BẢNG TIẾP THU, GIẢI TRÌNH GÓP Ý CHO DỰ THẢO TIÊU CHUẨN
TCVN 7887:xxxx “Màng phản quang dùng cho biển báo hiệu đường bộ”, mã số TC2519

- 1. Chủ trì biên soạn:** ThS. Đoàn Chí Hiếu
- 2. Cơ quan chủ trì:** Cục Đường bộ Việt Nam
- 3. Văn bản xin ý kiến góp ý:** Văn bản số 16293/BXD-KHCNMT&VLXD ngày 31/12/2025 của Bộ Xây dựng
- 4. Bảng tổng hợp các đơn vị xin ý kiến góp ý:**

Bảng 2: Nội dung giải trình theo ý kiến góp ý của các đơn vị, chuyên gia

Hình 1	Cấu tạo màng phản quang	Công ty 3M	Cấu trúc c) Cấu trúc màng phản quang công nghệ vi lăng kính phủ kim loại chưa có đường phân tách để phân biệt phạm vi giữa lớp lót và lớp keo mang phản quang:	Tiếp thu

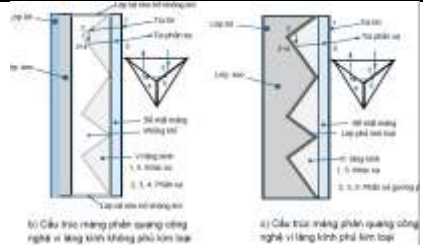
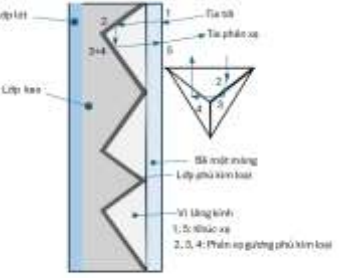
Điều	Nội dung dự thảo	CQ/Chuyên gia góp ý	Ý kiến góp ý	Nội dung tiếp thu, giải trình
			 <p>Khuyến nghị sửa lại để rõ phân tách giữa lớp lót và lớp keo giống như các trúc b) màng phản quang công nghệ vi lăng kính không phủ kim loại:</p> 	
Mục 4	Phân loại	ĐH Thủy lợi	<p>Phần Điều 4 – quy định phân loại màng phản quang theo đặc tính phản quang và cấu tạo hạt, nhưng đến Điều 6 – Yêu cầu kỹ thuật lại trình bày ngay các bảng hệ số phản quang (Bảng 4–12) cho từng loại mà không có đoạn dẫn giải liên hệ rõ giữa từng loại (I, II, III, ..., XI) với phạm vi ứng dụng thực tế. Đề nghị bổ sung đoạn</p>	<p>Bảo lưu và giải trình như sau:</p> <p>Trong ASTM D4956 (tiêu chuẩn gốc của TCVN 7887), các loại màng phản quang vốn không xuất hiện đồng loạt và được bổ sung dần qua nhiều lần sửa đổi tiêu chuẩn, phản ánh sự phát triển công nghệ màng phản quang trên thị trường. Mặt khác các loại màng phản quang được</p>

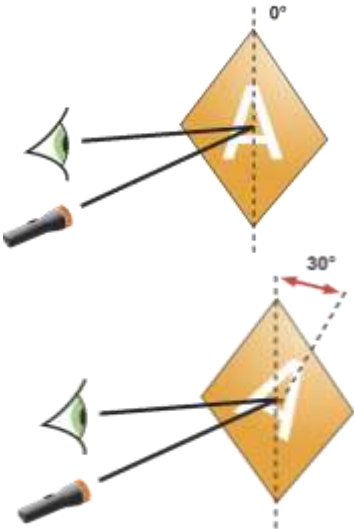
Điều	Nội dung dự thảo	CQ/Chuyên gia góp ý	Ý kiến góp ý	Nội dung tiếp thu, giải trình
			tương tự phương pháp đo trong phòng thí nghiệm.	
Mục 8.1 và 8.2		Công ty 3M	<p>Trên thực tế, màng phản quang khi đưa vào khai thác các dự án nên có quy định bảo hành theo từng cấp độ, loại màng theo thời hạn quy định dựa vào vùng khí hậu lắp đặt biển báo theo công bố của nhà sản xuất màng phản quang. Chính sách bảo hành là thỏa thuận giữa nhà cung cấp vật liệu màng phản quang với nhà thầu và chủ đầu tư dự án. Thời hạn bảo hành tùy thuộc vào loại màng và vùng khí hậu mà nhà cung cấp màng phản quang dựa vào các số liệu đánh giá các nghiên cứu về mặt độ bền đã được kiểm chứng ở các vùng khí hậu khác nhau. ASTM D4956-19 không đề cập đến tuổi thọ tối thiểu cần thiết cho màng phản quang các loại, điều này được quy định tại hướng dẫn sử dụng MUTCD (Sổ tay về các thiết bị kiểm soát giao thông đồng nhất) của Cục Quản lý Đường cao tốc Liên bang Hoa Kỳ (FHWA) về việc duy trì hiệu suất biển báo giao thông tối thiểu của từng màu sắc và loại biển báo, cùng với chính sách thay thế biển báo dựa trên một số cách tiếp cận để đánh giá hiệu suất hiện trường của các biển báo đã lắp đặt.</p>	<p>Bảo lưu và giải trình như sau:</p> <p>Phương pháp thi công, thời hạn bảo hành hay các qui trình kiểm tra chất lượng vào cuối thời gian bảo hành không thuộc phạm vi của tiêu chuẩn này.</p> <p>Kiến nghị giữ nguyên như dự thảo.</p>

Điều	Nội dung dự thảo	CQ/Chuyên gia góp ý	Ý kiến góp ý	Nội dung tiếp thu, giải trình
			<p>Tùy thuộc vào cách các cơ quan quản lý đường bộ muốn biển báo giao thông duy trì tầm nhìn vào ban đêm liên quan đến chính sách thay thế biển báo giao thông, MUTCD phác thảo một số cách tiếp cận mà ở Mỹ đã thực hiện - Kiểm tra bằng mắt thường trực quan, Đo lường bằng máy, Tuổi thọ biển báo dự kiến, Dùng biển báo thay thế để kiểm soát chất lượng. Ở một số bang của Đức, một cách tiếp cận đơn giản hơn đã được áp dụng, đó là yêu cầu các đơn vị nhà thầu và nhà cung cấp màng phản quang ký cam kết gia hạn bảo hành để duy trì ít nhất 60% hệ số phản quang ban đầu và các yêu cầu về màu sắc có thể chấp nhận được. Điều này được xây dựng dựa trên thời gian bảo hành tiêu chuẩn là duy trì ít nhất 70% với một vài năm bảo hành nữa. Ngoài bảo hành gia hạn này, các biển báo giao thông có khả năng giảm xuống dưới ít nhất 60% ngưỡng phản quang ban đầu và được coi là không có khả năng hiển thị vào ban đêm. Các biển báo giao thông vượt quá bảo hành bổ sung này được thay thế bằng chính sách bảo hành mới.</p> <p>Khuyến nghị viết lại nội dung mục 8 như sau:</p>
